改善箇所説明②

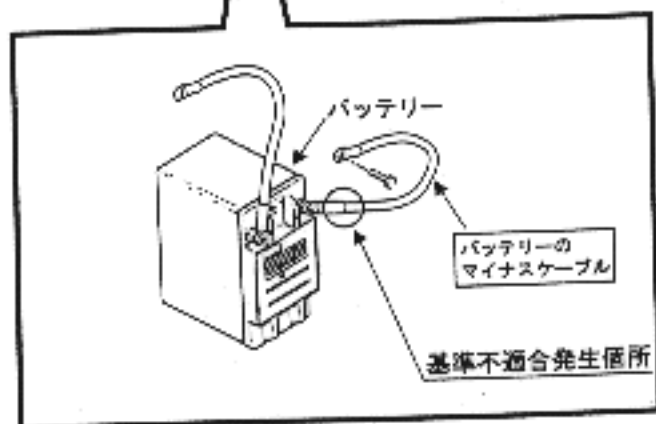
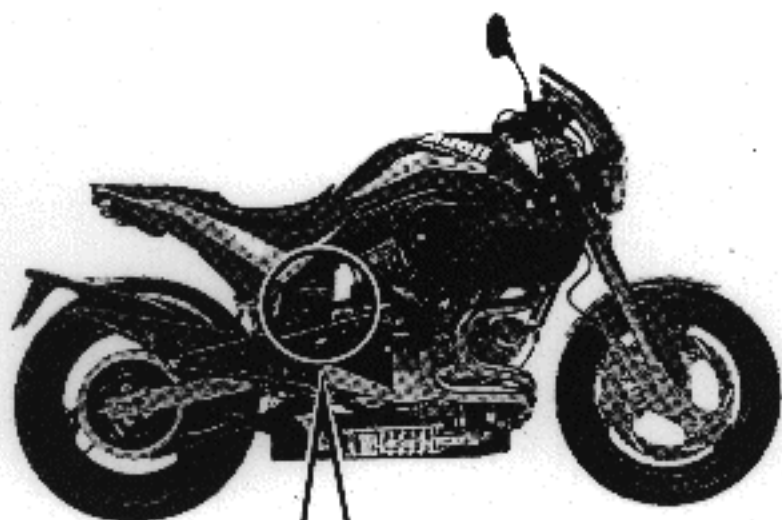
基準不適合箇所

電気装置において、マイナス側バッテリーケーブルの柔軟性が不足しているため、そのままの状態で使用を続けると、当該バッテリーケーブルが走行時の振動等により折損し、原動機が停止する恐れがある。

改善内容

全車両、当該バッテリーケーブルを対策品と交換する。

識別

交換部品は、不具合品の銀色に対し、金色。
